PARECER TÉCNICO Nº 01/2023 – ANALISTA ENGENHEIRO/ESCRITÓRIO DE ENGENHARIA

Visita técnica ao Conselho Regional de Enfermagem do Amazonas (COREN-AM)

Figura nº 03: imagem que ilustra pavimento tipo da edificação

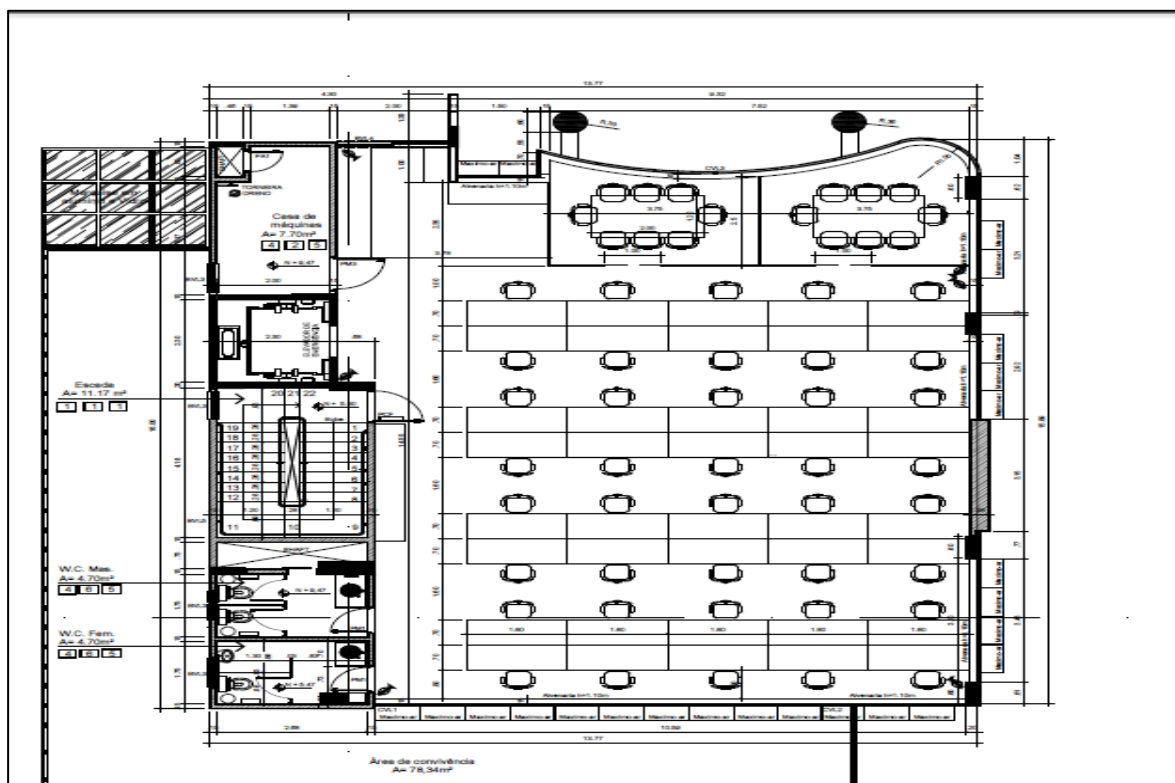
8. O segundo, terceiro e quarto pavimentos são ‘pavimentos tipo’ ou seja, pavimento padrão que se repetem na planta da edificação. Eles têm divisórias removíveis, pontos lógicos e elétricos, canaletas de passagem de fiação, hidrantes, extintores, banheiros (2 em cada pavimento). O detalhe aqui fica por conta da sala onde se localiza ‘rack’ no segundo pavimento (sala independente com refrigeração) - há algumas salas com lavabo também nesse andar e o último existe uma área de convivência.

Figura nº 4: imagem que ilustra reservatório superior da edificação e cordoalhas de descida do SPDA

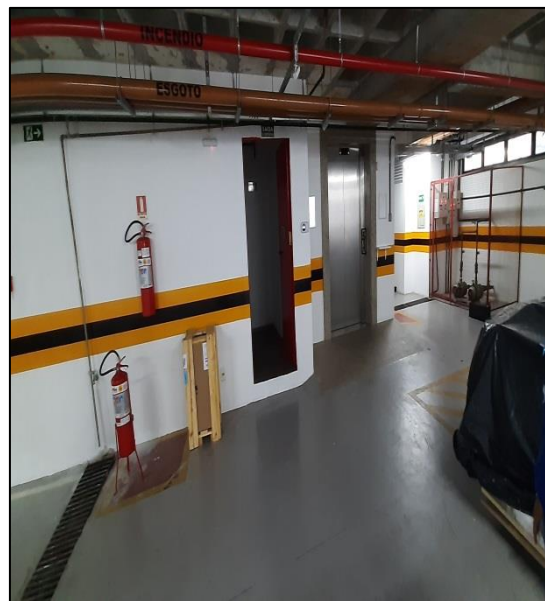
10. De acordo com documentos recebidos e da dimensão dos reservatórios, a população da edificação foi estimada em 110 pessoas. Logo, a reserva técnica de incêndio (para utilização dos hidrantes) foi baseada nessa população, na classificação da edificação, legislação estadual e em normas técnicas (NBR 13714 – Dimensionamento de hidrantes por mangotinhos).

Figura nº 18: imagem que ilustra pavimento subsolo – garagem da edificação

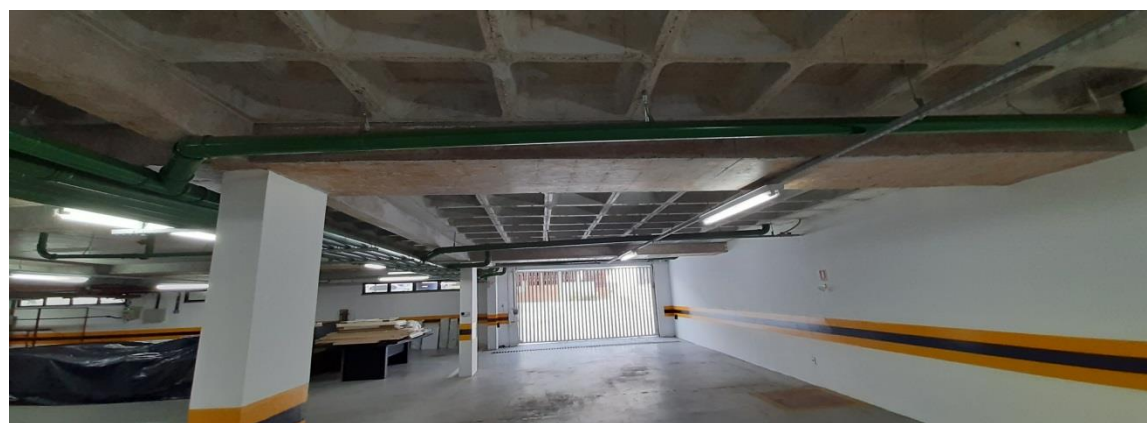
16. Em alguns locais específicos (subsolo - por exemplo), foi notado que algumas ferragens, estavam bastante oxidadas. Vários fatores podem ter ocasionado essa situação. Aparentemente, o cobrimento das vigas (distância da ferragem até a face externa do elemento) foi executado com dimensão inferior a adequada conforme preconizado na ABNT NBR 6118 (Projeto de estruturas de concreto). Logo, essa situação deve ser solucionada.

A edificação é do tipo concreto armado e foi projetada para fins comerciais. Há projeto específico de estrutura e fundações. Opino que deva ser sanado o problema das ferragens oxidadas e mencionadas nesse Parecer. Item atendido.
